島根原子力発電所 2 号炉

気象資料の変更に伴う 島根原子力発電所原子炉設置許可申請書 の変更について

令和 2 年 3 月

中国電力株式会社

第 1 図 年間大気安定度別風配図 (標高 28.5m, 地上高 20m)

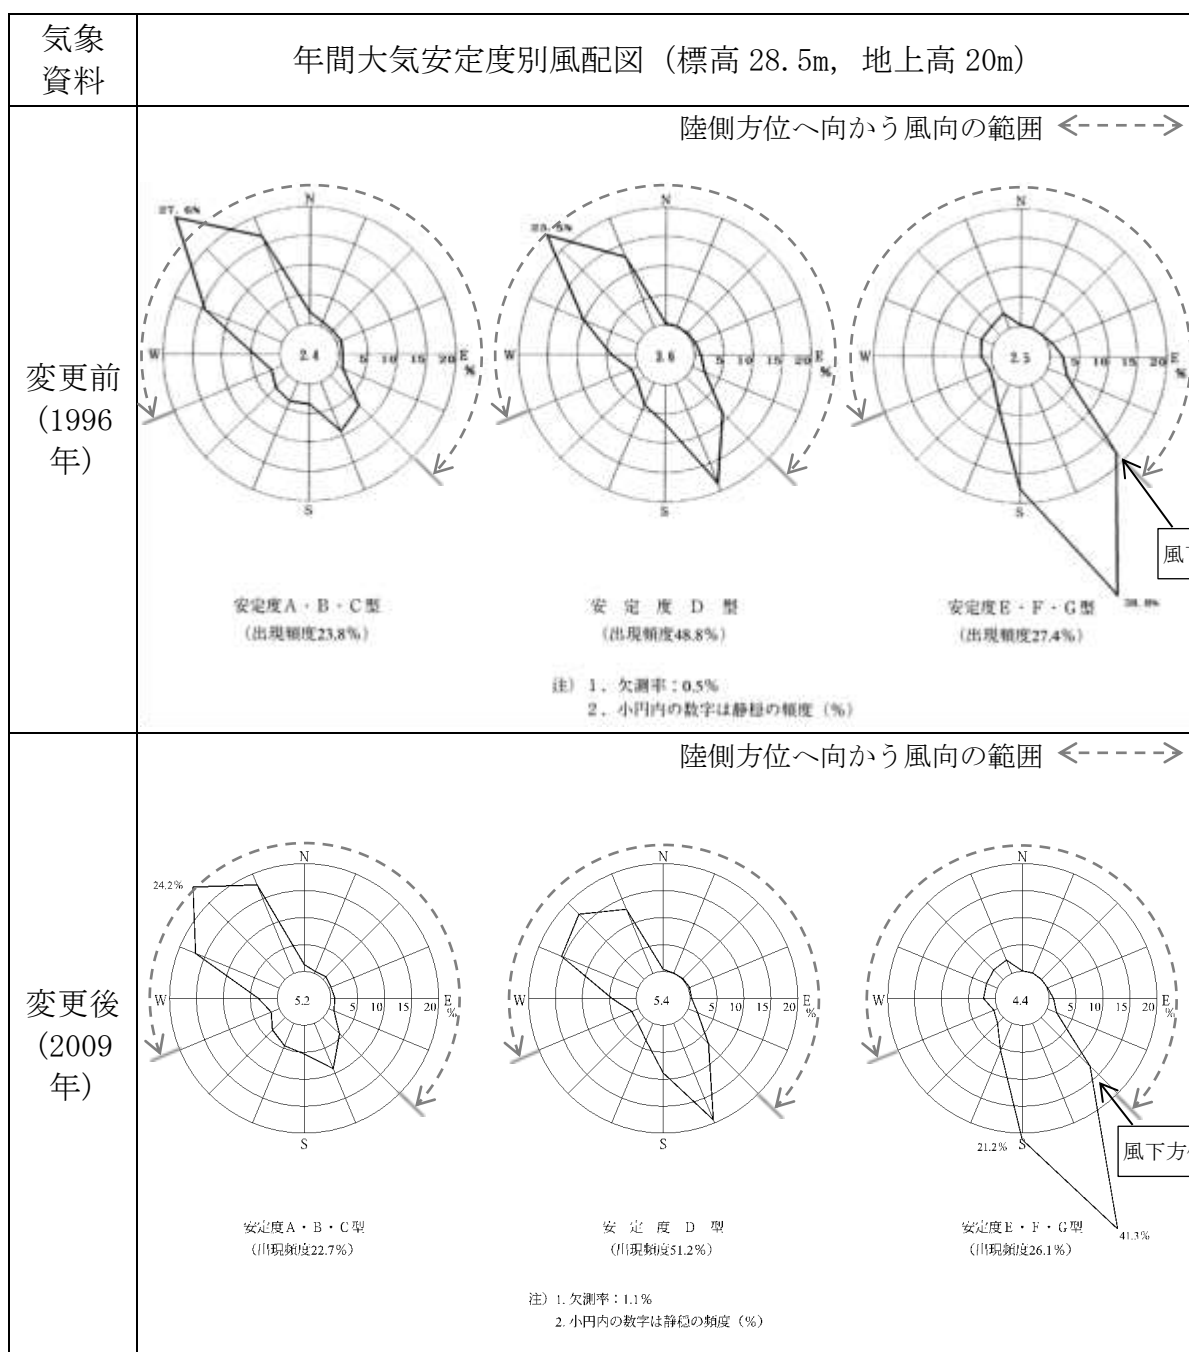
主蒸気管破断（事故）時の拡散評価の特徴として、相対濃度の評価結果が、NW方位において突出して大きい。これは、第1図に示すとおり、地上風において、拡散の小さいE・F・G型の大気安定度が発生しているときの風向出現頻度が特に高い風下方位N（風向S）から風下方位NW（風向SE）までの範囲と、陸側方位であるENE方位からNW方位までの範囲が重なっているところがNW方位のみであることによる。なお、この傾向は気象資料の変更前後において変化がない。

第1図より、大気安定度E・F・G型出現時の風下方位NW（風向SE）の出現頻度が減少していることが分かる。

第 2 図 年間大気安定度別風配図（標高 130m, 地上高 115m）

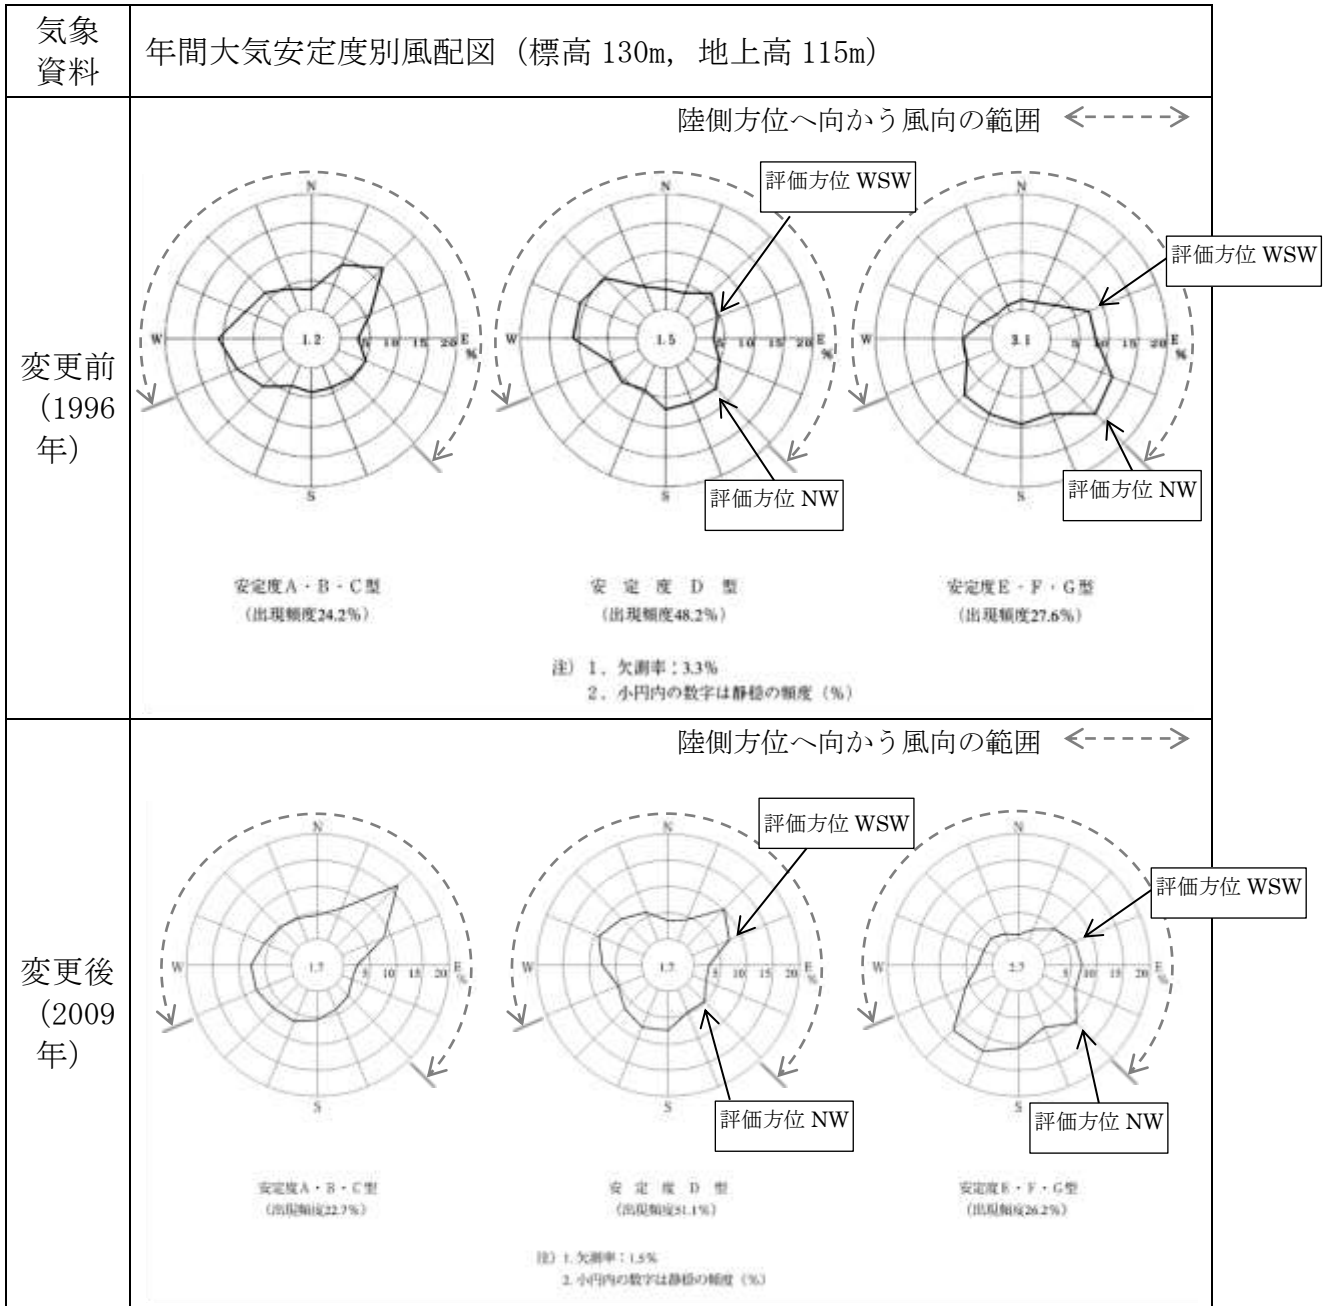
第2図のとおり、変更前後において、拡散の小さい大気安定度E・F・G型における風下方位NW（風向SE）の出現頻度が減少したことにより、NW方位における相対線量の累積出現頻度97%の値が減少したと考えられる。
